Muuran kaupunkikylät 2 Vuorovaikutusmuistio

Katusuunnitelmaluonnoksista kyselyn kautta saatu palaute ja niihin annetut vastineet
25.10.2024

Suunnitelmakartalle jätetty palaute 1/7

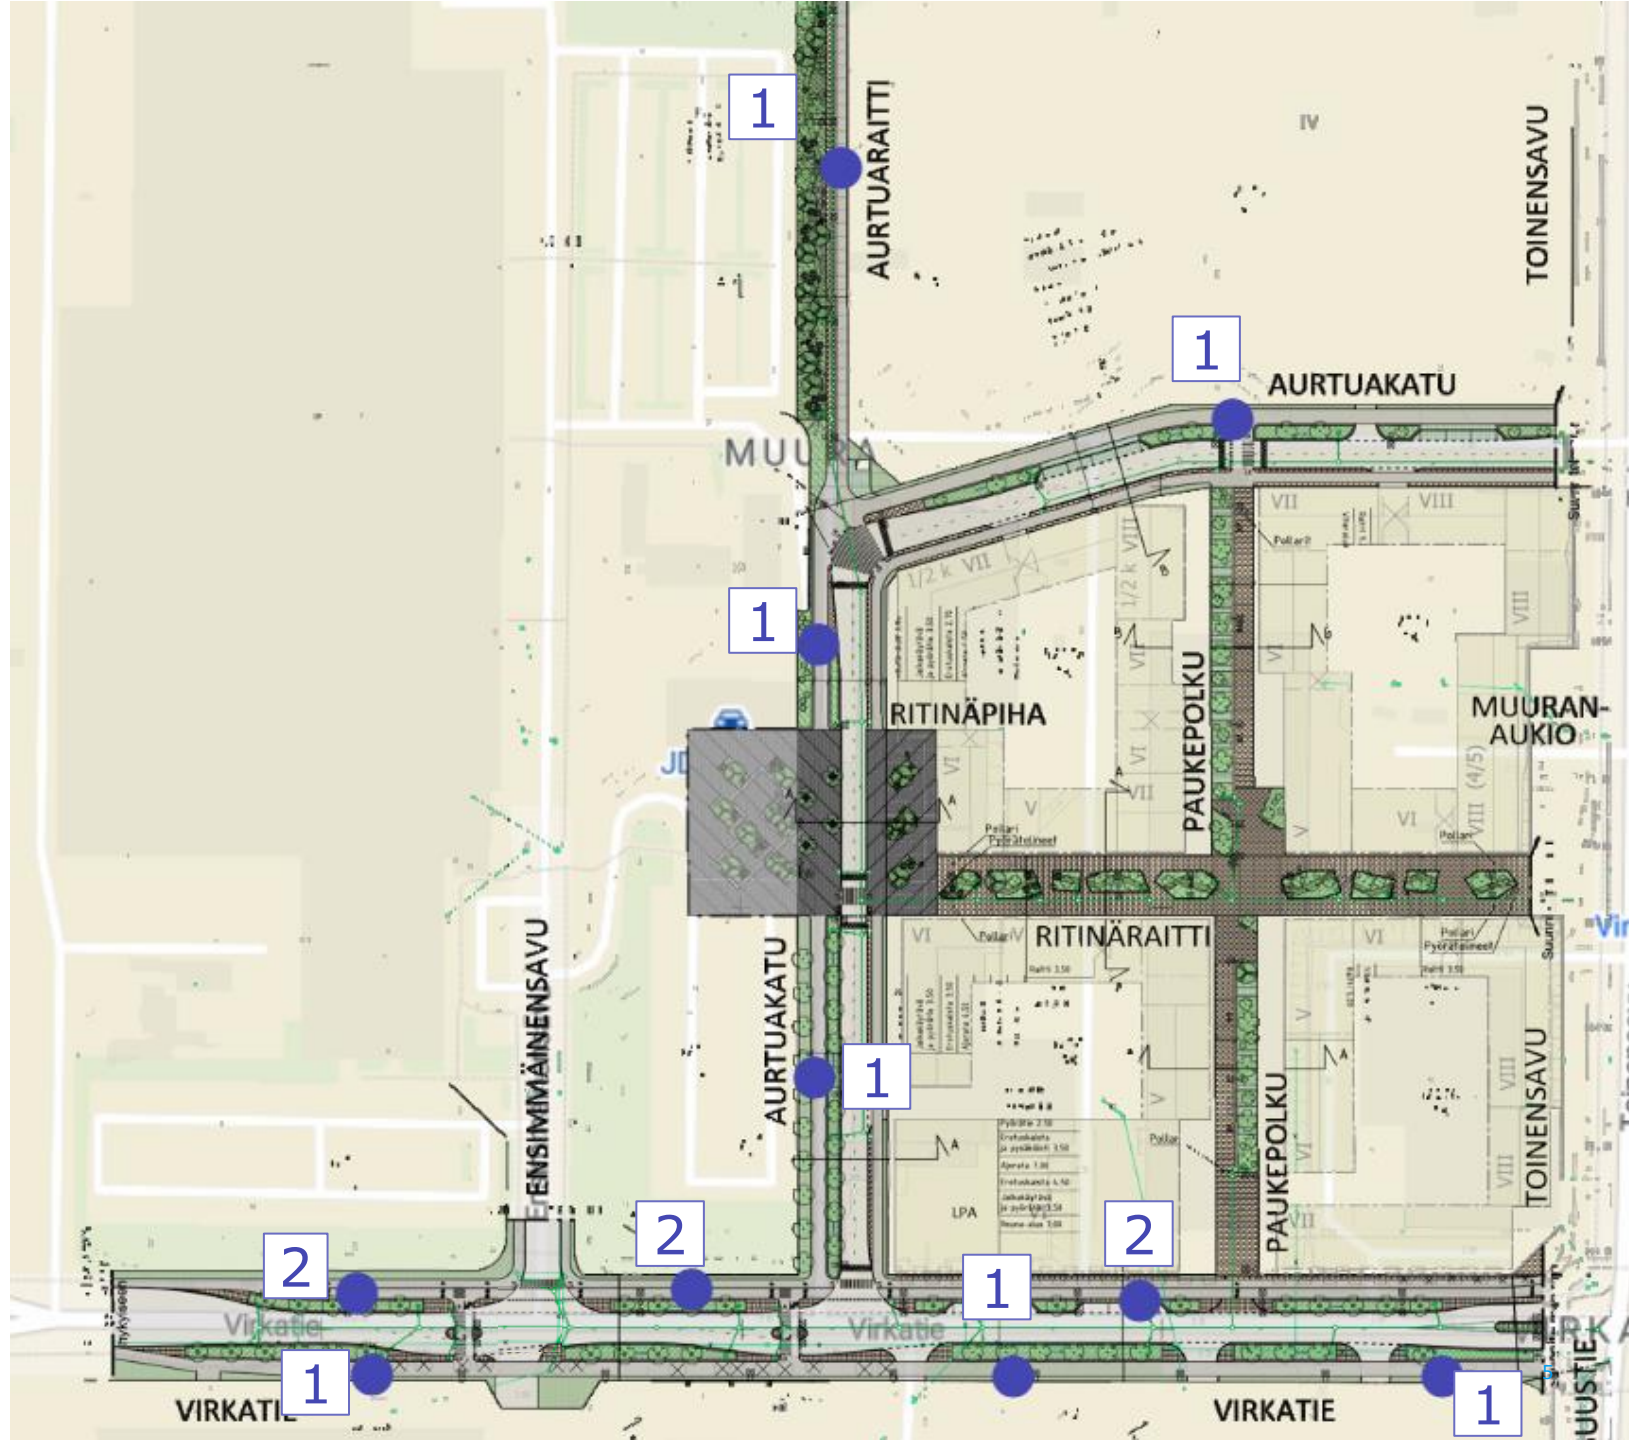
1. Jalankulku- ja pyöräliikenteen erottelu puuttuu. Yhdistettyjä väyliä ei pidä rakentaa taajamassa ajoratojen yhteyteen.

2. Pyörätie on liian kapea kaksisuuntaiselle pyöräliikenteelle.

Kyseisen kommentin kohdassa ei ole ajorataa, vaan Aurtuaraitti on vain pyöräilylle ja jalankululle tarkoitettu kulkuyhteys.

Vastine: Suunnitteluratkaisu on Vantaan pyöräliikenteen tavoiteverkoston mukainen. Lisäksi se perustuu lähtökohtaan, jossa katusuunnitteluprosessin suunnitelmaratkaisut ja tilanjakoperiaatteet koostuvat monen eri osa-alueen yhteisvaikutuksesta. Tavoitteena on tehdä viihtyisää ja hyvin toimivaa katutilaa kaikille käyttäjille, niin käyttäjien kuin kunnallisteknisen verkostonkin näkökulmasta. Näin ollen suunnittelun lähtökohta ei voi olla yhden osa-alueen osaoptimointi, vaan kaikki huomioon ottava suunnittelu.

Suunnitelmakartalle jätetty palaute 2/7

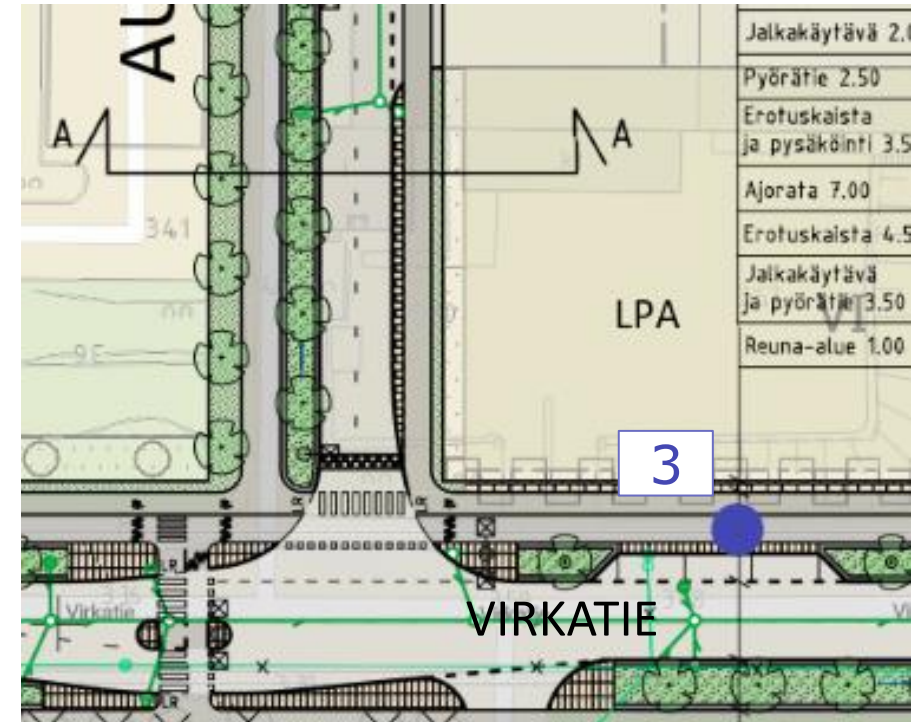
3. Tulevaisuudessa kun kaupunkien lähilogistiikkaa ajetaan jakelufirmojen 1.25m leveillä 4-renkaisilla kuormapyörillä (joissa on perävaunu eli yhteensä 4 akselia, 8 pyörää). Näillä kapeilla pyöräteillä ei mahdu kaksi tuollaita ajoneuvoyhdistelmää kohtaamaan. Ajoradalle kun ei ole kuormapyörälläkään asiaa pyörätien käyttövelvoitteesta johtuen. Pitäisi joko tehdä pyöräteistä tarpeeksi leveitä, Pyöräliikenteen suunnitteluohjetta noudattaen, tai sitten olla tekemättä pyöräteitä lainkaan ja rauhoittaa autoliikenne niin että siellä ajoradalla on lapsienkin turvallista pyöräillä (kuten Hollannissa asuntokaduilla on tapana). Vielä huonompi tilanne on yhdistetyillä väylillä joissa sitten tulevaisuudessa on koirien ulkoiluttajat ja ajoneuvoyhdistelmät sekaisin. Tämä on täysin uusi alue, joten ei ole pakko tehdä näin ahdasta.

Vastine: Suunnitteluratkaisu on Vantaan pyöräliikenteen tavoiteverkoston mukainen. Lisäksi se perustuu lähtökohtaan, jossa katusuunnitteluprosessin suunnitelmaratkaisut ja tilanjakoperiaatteet koostuvat monen eri osa-alueen yhteisvaikutuksesta. Tavoitteena on tehdä viihtyisää ja hyvin toimivaa katutilaa kaikille käyttäjille, unohtamatta kunnallisteknistä verkostoa. Näin ollen suunnittelun lähtökohta ei voi olla yhden osa-alueen osaoptimointi, vaan kaikki huomioon ottava suunnittelu.

Suunnitelmakartalle jätetty palaute 3/7

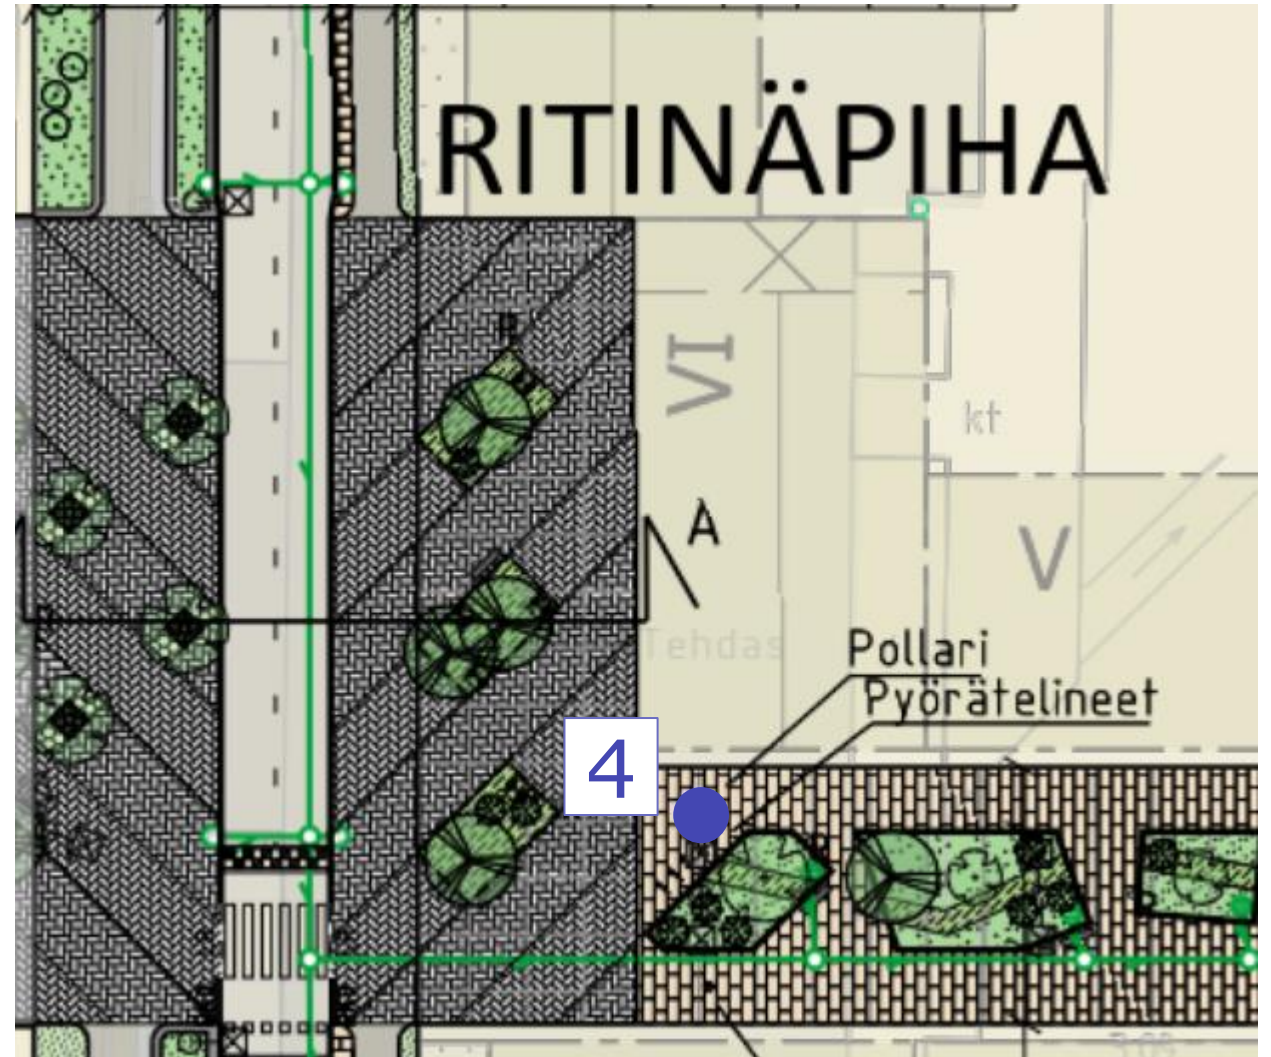
4. Pääseekö näiden pollarien ohi kuormapyörällä?

Vastine: Pollareiden sijainnit tarkentuvat rakennusvaiheessa ja tarkoituksena on, että myös kuormapyörät mahtuisivat välistä.

Suunnitelmakartalle jätetty palaute 4/7

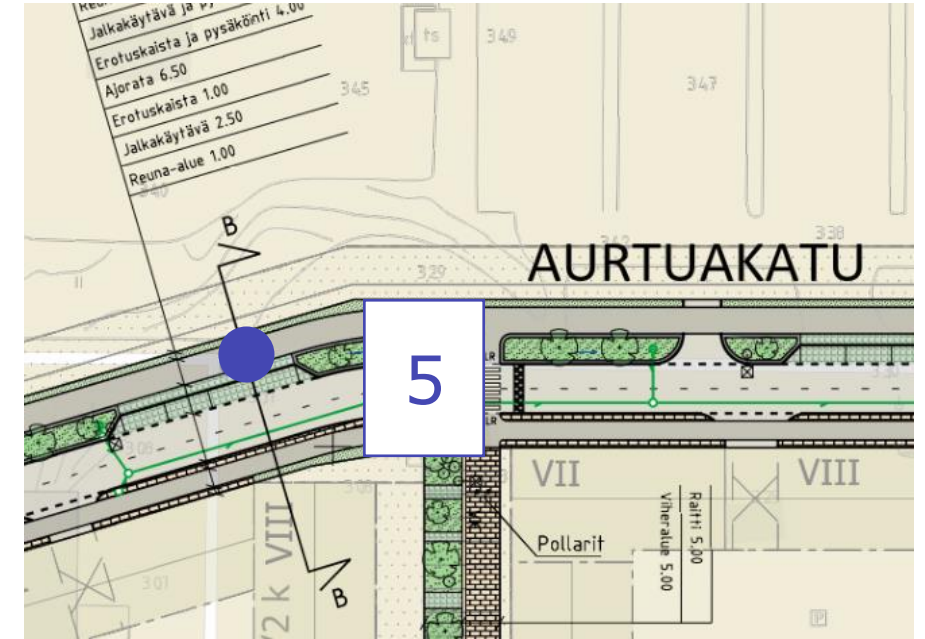
5. Kyllä kaupungissa pitäisi olla aina pyörätiestä erillinen jalkakäytävä ajoradan yhteydessä.

Vastine: Suunnitteluratkaisu on Vantaan pyöräliikenteen tavoiteverkoston mukainen. Lisäksi se perustuu lähtökohtaan, jossa katusuunnitteluprosessin suunnitelmaratkaisut ja tilanjakoperiaatteet koostuvat monen eri osa-alueen yhteisvaikutuksesta. Tavoitteena on tehdä viihtyisää ja hyvin toimivaa katutilaa kaikille käyttäjille, niin käyttäjien kuin kunnallisteknisen verkostonkin näkökulmasta. Näin ollen suunnittelun lähtökohta ei voi olla yhden osa-alueen osaoptimointi, vaan kaikki huomioon ottava suunnittelu.

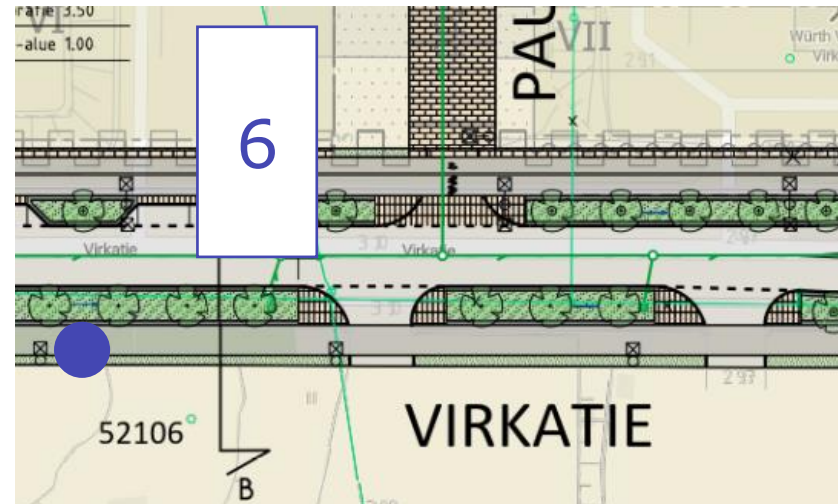
6. Tälläkin puolella pitäisi olla jalankulun- ja pyöräliikenteen erottelu

Vastine: Vantaan pyöräteiden tavoiteverkoston yhtenä lähtökohtana on se, että joka paikkaan ei ole tarkoituksenmukaista mahduttaa eroteltua pyöräilyä. Pyöräily keskittyy tässä kohden kadun pohjoisreunaan. Jos maankäyttö eteläreunalla muuttuu merkittävästi tulevaisuudessa, voidaan asiaa tarkastella uudelleen.

Suunnitelmakartalle jätetty palaute 5/7

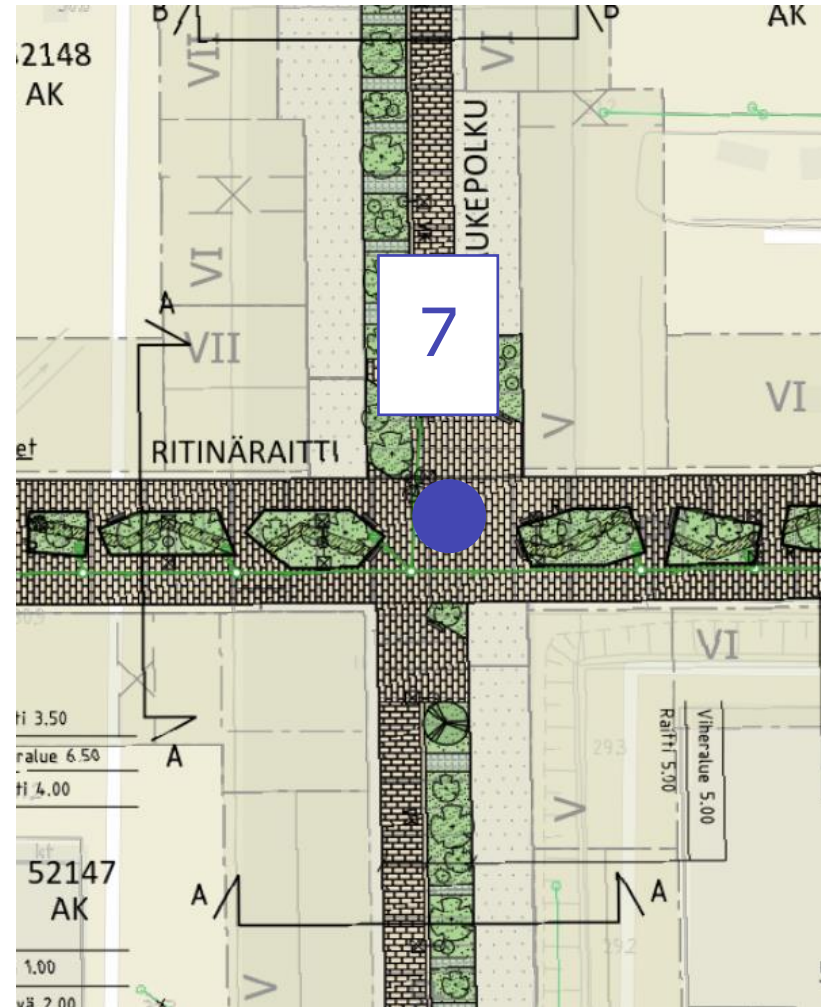
7. Onko suunnitelmassa huomioitu viitesuunnitelman nuotioaihe risteykseen? Sekavärinen kivetyks ei aivan kerro tätä.

Vastine: Katusuunnitelmavaiheen tarkoituksena ei ole esittää tarkempia suunnitelmadetaljeja, vaan esittää kadun käyttötarkoitus ja periaatteet. Mahdolliset kiveysdetajit lisätään suunnitelmiin rakennussuunnitteluvaiheessa.

Suunnitelmakartalle jätetty palaute 6/7

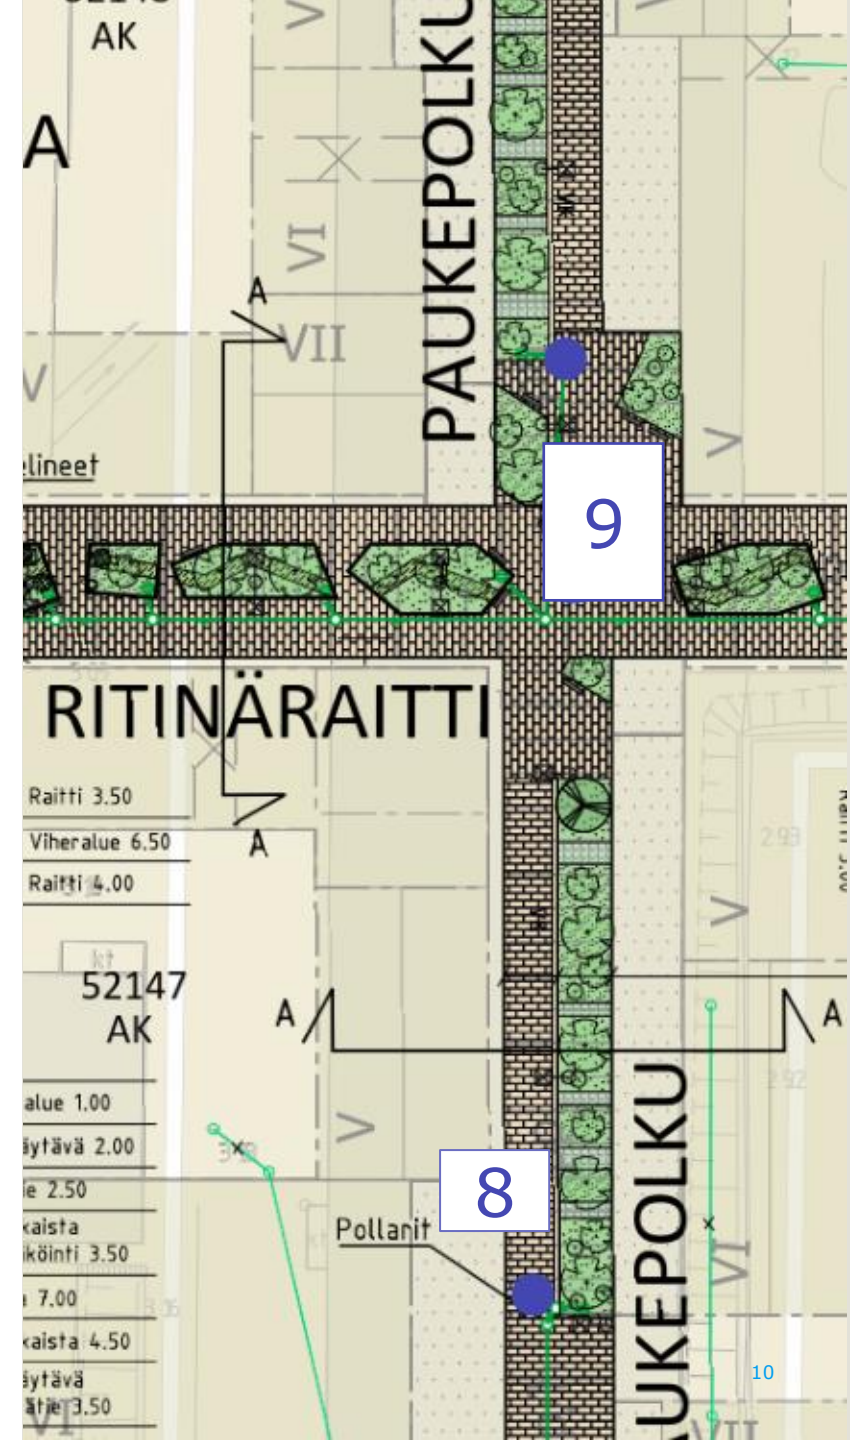
8. Paukepolun hulevesiputken tulisi ylittää asuinkortteiden 52145 ja 52148 kulkuaukkojen kohdalle.

9. Paukepolun hulevesiputken tulisi ylittää korttelin 52147 asuinrakennuksen kohdalle.

Vastine: Virallisissa katusuunnitelmissa on esitetty vain kadun kuivatusperiaatteet. Vesihuollon tonttiliitosten sijainti tarkentuu rakennussuunnitteluvaiheessa.

Vastine: Virallisissa katusuunnitelmissa on esitetty vain kadun kuivatusperiaatteet. Vesihuollon tonttiliitosten sijainti tarkentuu rakennussuunnitteluvaiheessa.
